Comitato Proteggiamo il Craguenza / Zaščitimo Kraguojnco

oggetto: D.Lgs. 152/2006 – DGR 568/2022 - SVA/SCR/2052 – Verifica di assoggettabilità alla valutazione di impatto ambientale (VIA) del 07.07.2025, nota prot. 0484956 pubblicata sul sito della Regione FVG - Progetto per la costruzione di un impianto eolico denominato “Pulfar”, di potenza nominale pari a 28,8 MW integrato con un sistema di accumulo di potenza nominale pari a 20 MW da realizzarsi nei Comuni di Pulfero, Torreano, Cividale del Friuli, Moimacco e San Pietro al Natisone - OSSERVAZIONI COMITATO “Proteggiamo il Craguenza / Zaščitimo Kraguojnco”

1. Mancato coinvolgimento della cittadinanza
2. **Osservazioni sui dati del vento forniti dal Progetto (D.M. 10 settembre 2010)**
3. **Osservazioni sul documento C24FR001WA006R00_RELAZIONE DI COERENZA CON LA LEGGE REGIONALE 4 MARZO 2025**

Figura 5 - Localizzazione sito di intervento sull'Atlante Eolico d'Italia – Velocità media annua del vento a 100 m s.l.t./s.l.m. Fonte: RSE-Web

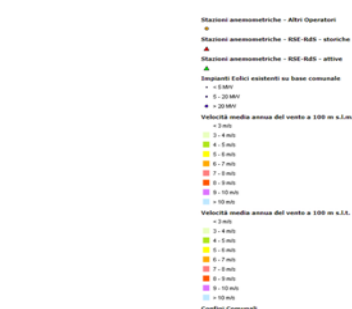
Rispettivamente, la velocità del vento in loco viene ricavata dalla Figura 5 di pag.17 (didascalia: *Velocità media annua del vento a 100 m s.l.t./s.l.m. Fonte: RSE-Web*), preceduta nella stessa pagina dalla legenda riportata in Figura 4 (didascalia: *Atlante Eolico d'Italia –Velocità media annua del vento a 100 m s.l.t./s.l.m. Fonte: RSE-Web*).

- Nella Figura 5 il Proponente identifica l'area del Craguenza in una zona prevalentemente di colore verde chiaro, in cui da legenda in Figura 4 la velocità media annua del vento a 100 m. s.l.t./s.l.m. risulta compresa tra i 4 ed i 5 m/s.

Figura 6 - Localizzazione sito di intervento sull'Atlante Eolico d'Italia – Producibilità specifica a 100 m s.l.t./s.l.m. Fonte: RSE-Web

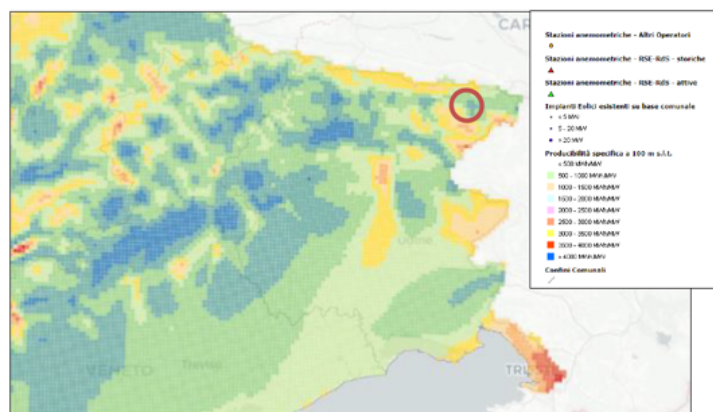
Il potenziale eolico invece viene ricavato dalla Figura 6 di pag.18 (didascalia: *Localizzazione sito di intervento sull'Atlante Eolico d'Italia - Producibilità specifica a 100 m s.l.t./s.l.m. Fonte: RSE-Web*), già corredata di legenda che risulta sovrapposta allo screenshot stesso.

- Nella Figura 6 l'area identificata (Val del Fella) è caratterizzata da una campitura di colore verde scuro: questo colore, **pur non risultando precisamente riconoscibile tra quelli riportati nella legenda sovrapposta all'immagine, sembra essere abbinato dal Proponente al colore blu scuro**, corrispondente in legenda a un dato di producibilità specifica a 100 m. s.l.t. pari a > 4000 MWh/MW, dato che giustificerebbe il potenziale eolico dichiarato dal Proponente come *"compreso tra 2500 e oltre 4000 ore equivalenti"*.

Figura 6 - Localizzazione sito di intervento sull'Atlante Eolico d'Italia – Producibilità specifica a 100 m s.l.t./s.l.m. Fonte: RSE-Web

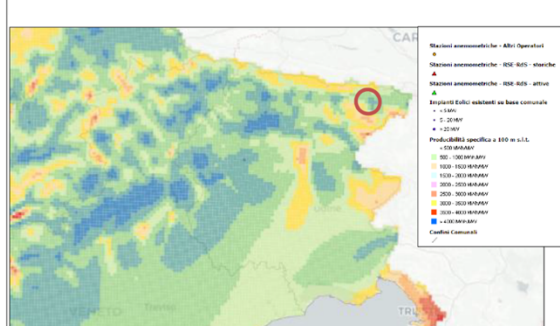
b.2) Dal confronto tra due le Figure 5 e 6 (riportate nuovamente qui di seguito) appare evidente che i luoghi segnalati dal Proponente con un circolo rosso fanno riferimento a due siti diversi tra loro: nella Figura 5 l'area indicata appare correttamente quella del Monte Craguenza, mentre **nella Figura 6 viene indicato un sito differente dal Monte Craguenza**, ubicato nel Comune di Malborghetto-Valbruna o di Pontebba, in Val del Fella.

Figura 6 - Localizzazione sito di intervento sull'Atlante Eolico d'Italia – Produttività specifica a 100 m s.l.t./s.l.m. Fonte: RSE-Web

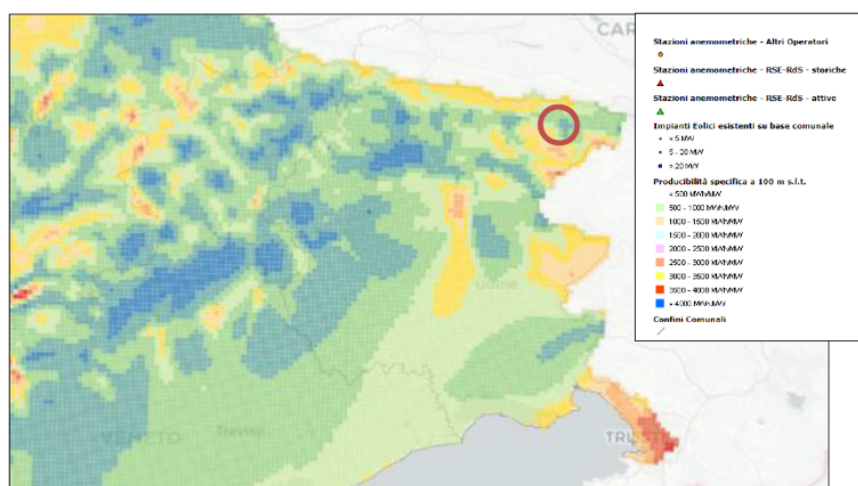
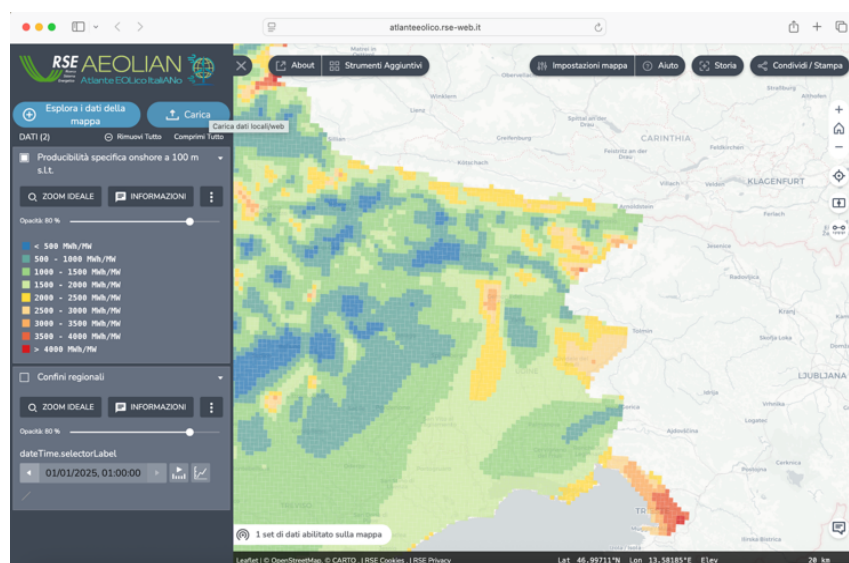
Si fornisce di seguito lo screenshot integrale della pagina web dell'Atlante Eolico d'Italia consultato dagli scriventi, a confronto con la Figura 6:

Come si evince chiaramente dalla legenda indicata sull'Atlante Eolico, la producibilità specifica onshore a 100m s.l.t., per l'area identificata dal Proponente in Figura 6 (Val del Fella), caratterizzata da campitura verde scuro, risulta pari a 500 - 1000 MWh/MW, non > 4000 MWh/MW.

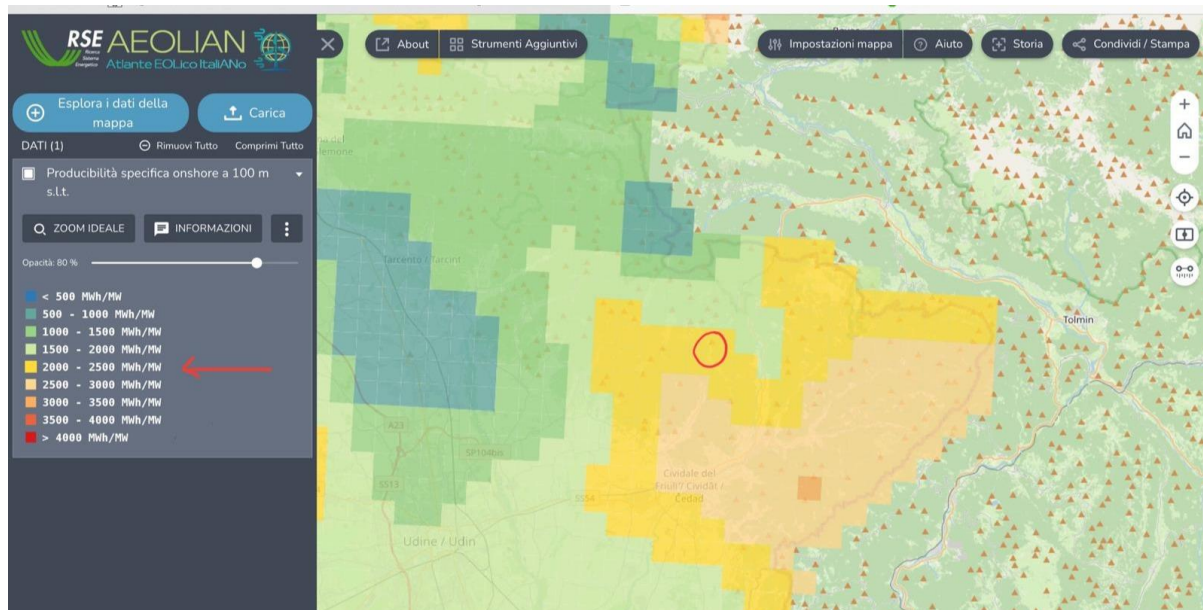
b.4) In merito all'area del Monte Craguenza, da analoga ricerca effettuata dagli scriventi per i dati di producibilità specifica onshore a 100m s.l.t. a più grande scala, lo stesso Atlante Eolico citato dal Proponente riporta la zona specifica del Monte Craguenza interamente di colore giallo, corrispondente in legenda ad un valore di producibilità specifica onshore a 100m s.l.t. tra 2000 e 2500 MWh/MW (immagine sotto).

Si evidenzia il fatto che tale valore risulta **nettamente inferiore rispetto al “potenziale eolico compreso tra 2500 e oltre 4000 ore equivalenti”** dichiarato nella Relazione, per un valore pari a circa **il 40% in meno**.

Figura 4 - Frequenza del vento e rosa dei venti nell'area di installazione delle turbine.

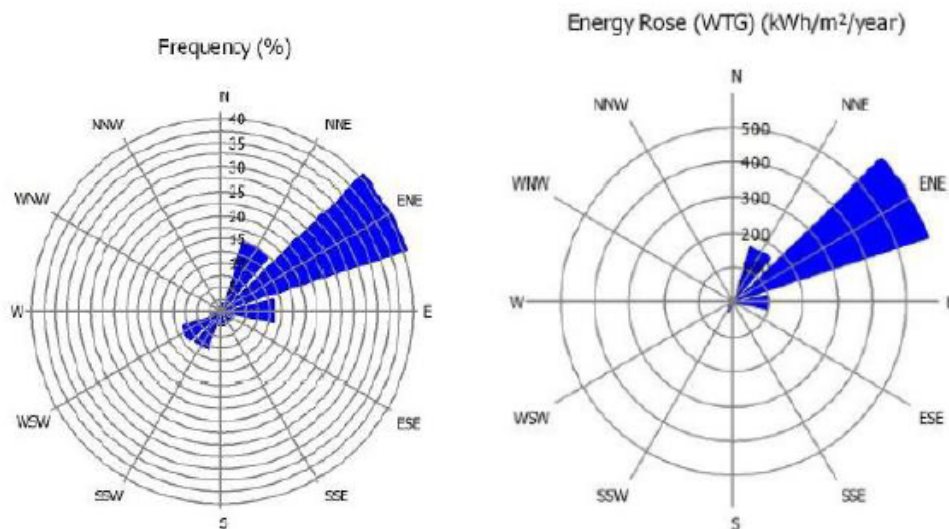
- a pag. 18, par. 5.1 Caratteristiche anemometriche del sito, si legge “I dati indicano la frequenza e la distribuzione del vento a lungo termine, con una direzione prevalente verso Ovest-Nord Ovest (Figura 4)”, tuttavia la Figura 4 (didascalia: Frequenza del vento e rosa dei venti nell’area di installazione delle turbine) riporta come evidente la direzione prevalente Est-Nord Est, che in effetti è il quadrante prevalente dei venti dell’area.

(dettaglio estrapolato dal documento C24FR001WS012T00_CARTA DELLE DISTANZE DELLE WTG DA STRADE ED EDIFICI)

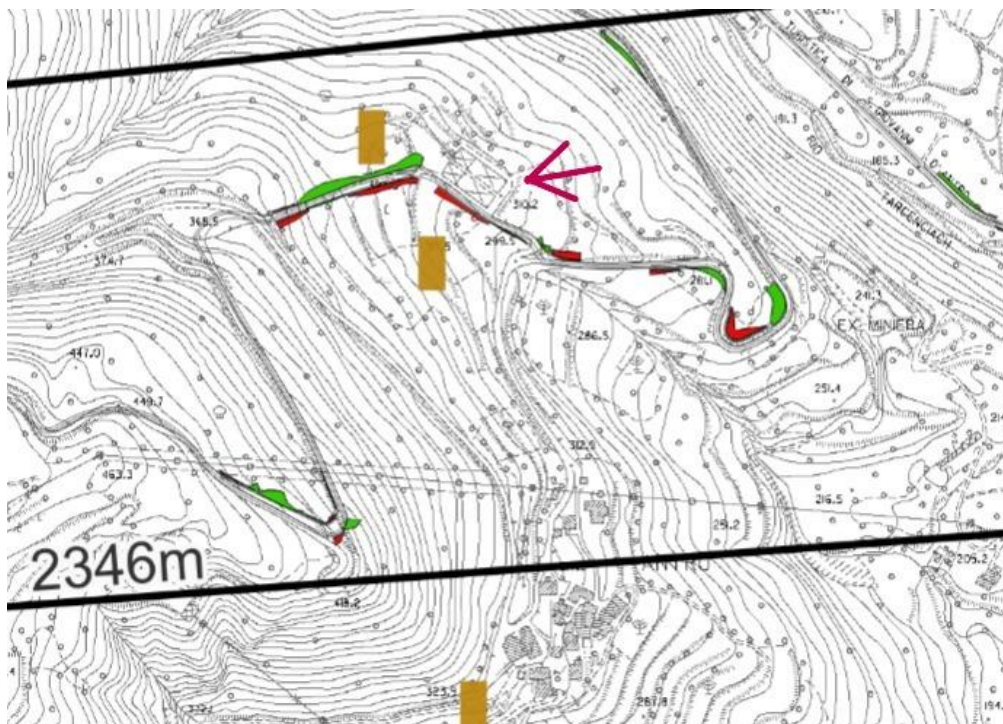
Si evidenzia inoltre che in base alla documentazione progettuale **una delle Aziende Agricole in questione**, nonostante la tutela prevista dalla Legge in quanto area agricola destinata a produzione biologica, **risulterebbe letteralmente tagliata in due dalla realizzazione di un nuovo tratto di strada** previsto dalle modifiche alla viabilità ritenute necessarie dal Proponente.

Come evidenziato nell’immagine sottostante, per evitare lo stretto tornante che porta a S. Giovanni d’Antro il Proponente prevede un tratto stradale di nuova realizzazione posizionato esattamente a

fianco del Cimitero di Anatro (con mancato rispetto di un'area di pertinenza cimiteriale, come illustrato più oltre al par. 6 "Osservazioni sulla viabilità"), passando quindi in mezzo all'Azienda citata.

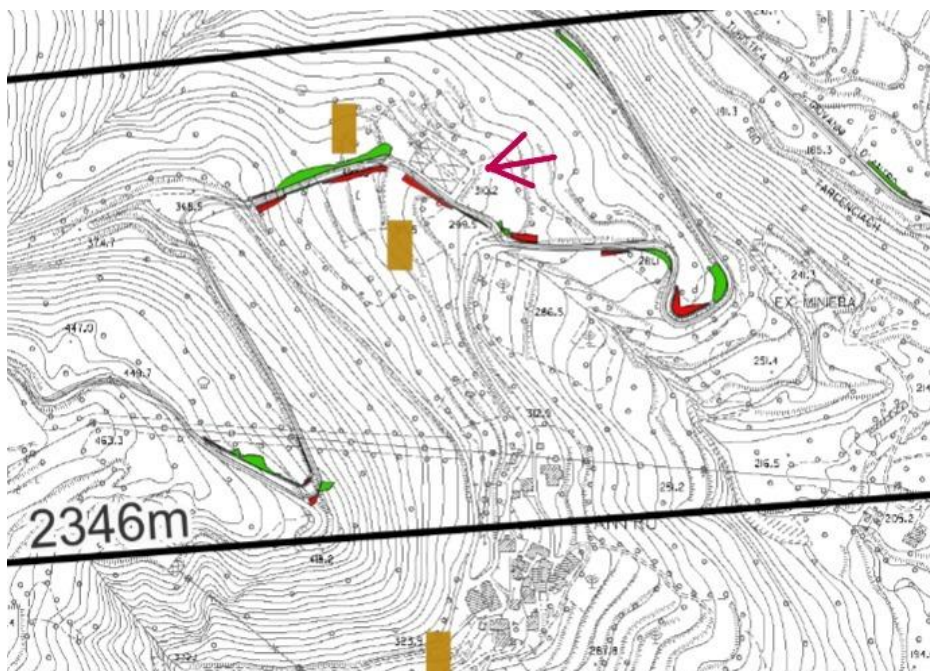
A valle di tutto, si rileva come la "strozzatura" costituita da Ponte San Quirino rappresenti un evidente ostacolo logistico non considerato dal Proponente nella documentazione progettuale.

(dettaglio estrapolato dal documento C24FR001WS012T00_CARTA DELLE DISTANZE DELLE WTG DA STRADE ED EDIFICI)

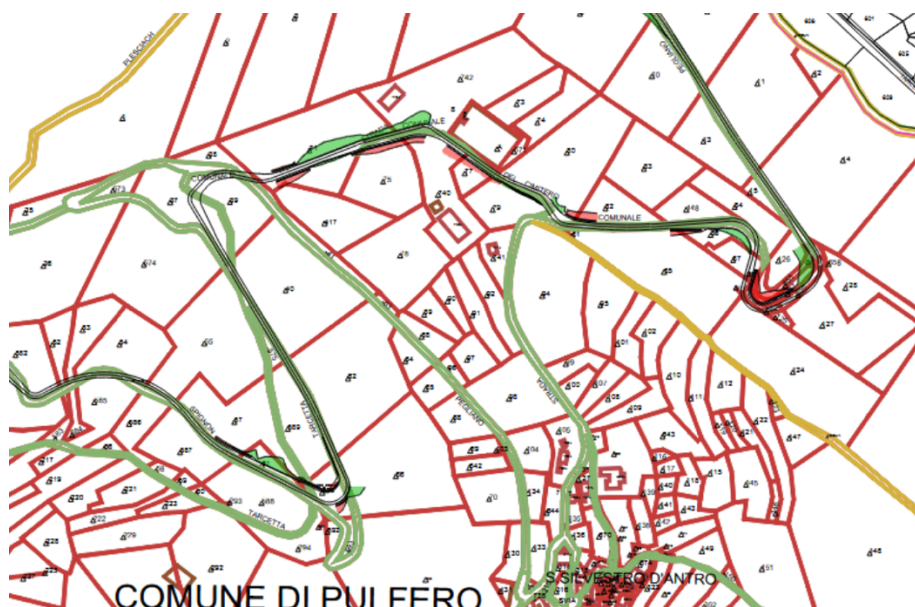
Si evidenzia in particolare che negli interventi elencati è presente un'area di pertinenza cimiteriale (50m) che non viene rispettata, come si evince dalle seguenti immagini:

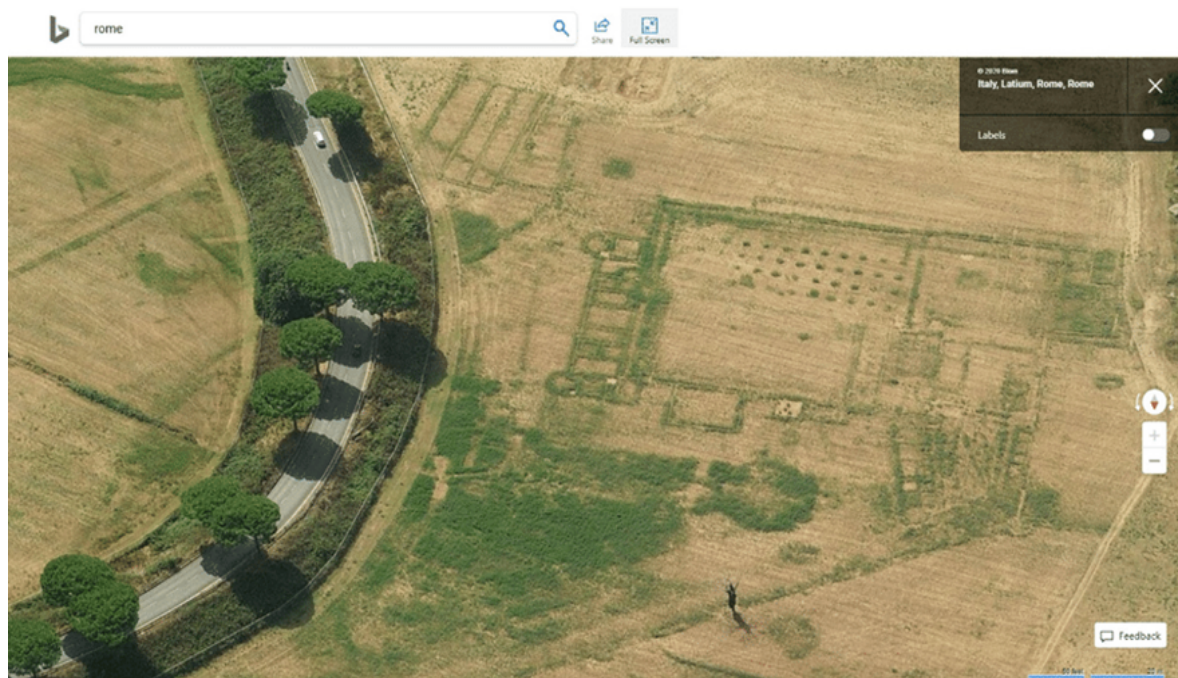
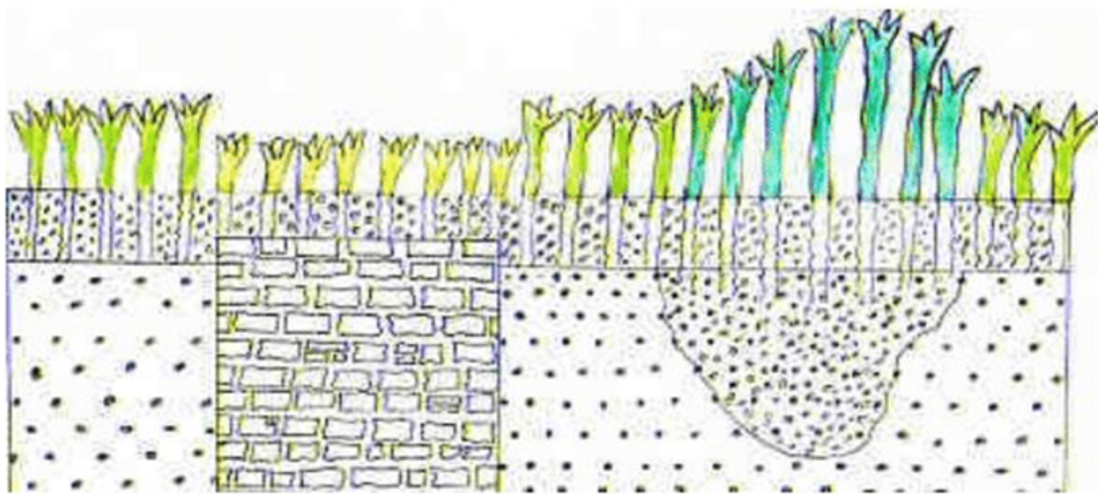
Le osservazioni si concentrano su questa specifica operazione, criticando la proposta del progettista di non rimuovere integralmente la parte interrata del plinto, ma soltanto quella superficiale fino, appunto, a un metro di profondità. Il Comitato ritiene infatti che una simile scelta sia incompatibile con l'obiettivo di ripristino della superficie prativa del Monte Craguenza in condizioni analoghe allo stato originario.

Numerose evidenze empiriche dimostrano gli effetti che la presenza di strutture interrate vicino alla superficie può avere sulla capacità degli arbusti e della vegetazione superficiale di crescere rigogliosi, o quantomeno nelle stesse condizioni che si avrebbero in assenza di tali strutture.
